<現行 JIS>

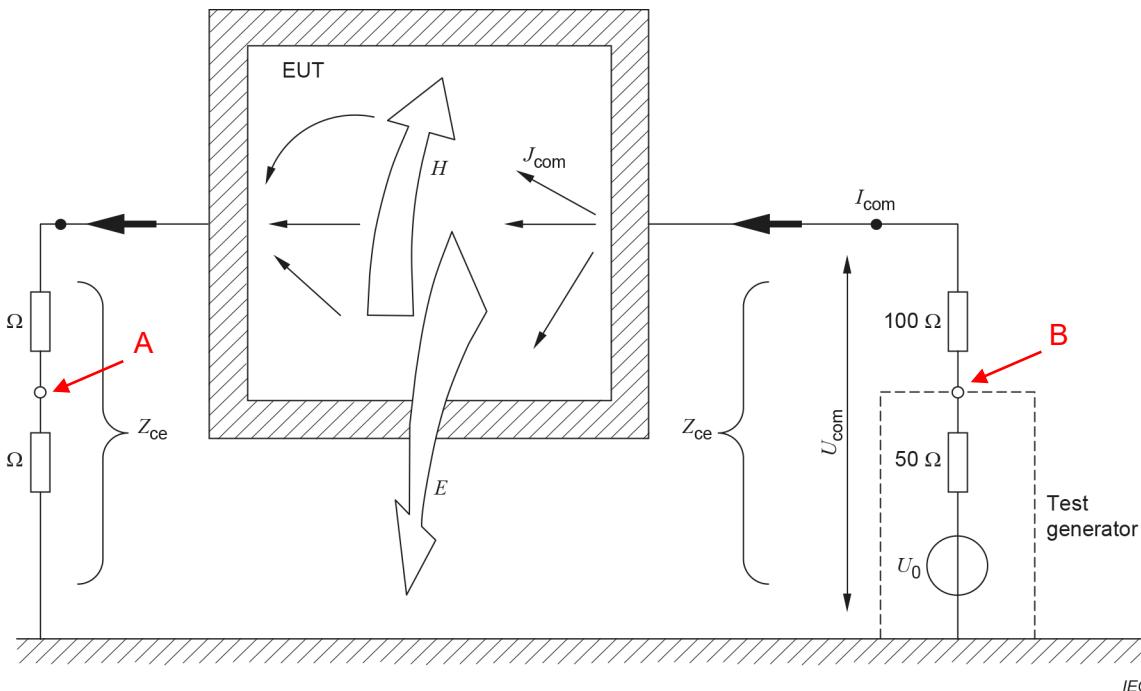
委員名*	行番号 (e.g. 17)	箇条/細分箇条* (e.g. 3.1)	段落/図/表/ (e.g. 表 1)	コメント タイプ**	コメント*	修正案	検討結果・対応案
加藤	182	図 1	注記		“図中の端子 A 及び B”とあるが、図中に端子 A、端子 B の記載がないが、不要か	図 1 に端子 A、端子 B を記載する	ご指摘のとおりです。図内に A、B を追記いたします（下図参照）。
